改善箇所説明図

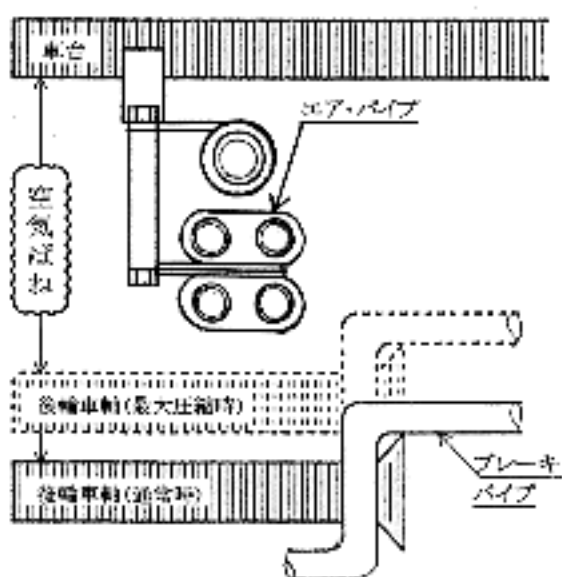
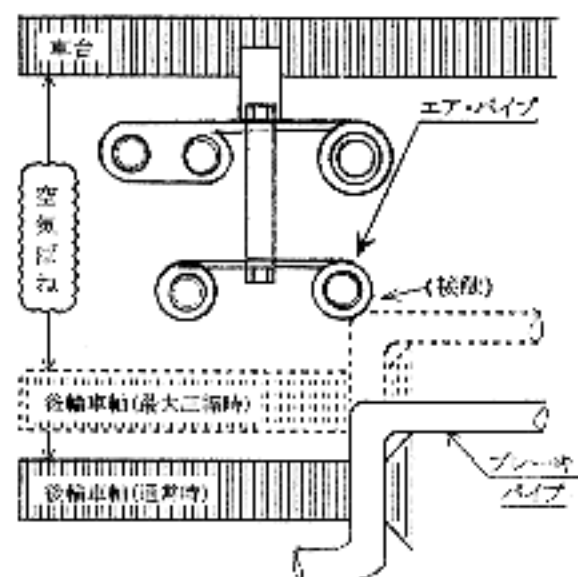
基準不適合発生箇所

制動装置において、緩衝装置のエア・パイプの床下配管が不適切なため、走行条件によっては右後輪ブレーキ・パイプの一部が当該エア・パイプに接触することがあり、そのままの状態で使用が続けると、最悪の場合、当該ブレーキ・パイプが損傷し、ブレーキ・オイルが漏れて制動力不足になるおそれがある。

改修の内容: 全車更、エア・パイプ保持金具の取付位置を当該ブレーキ・パイプが接触しないように変更する。
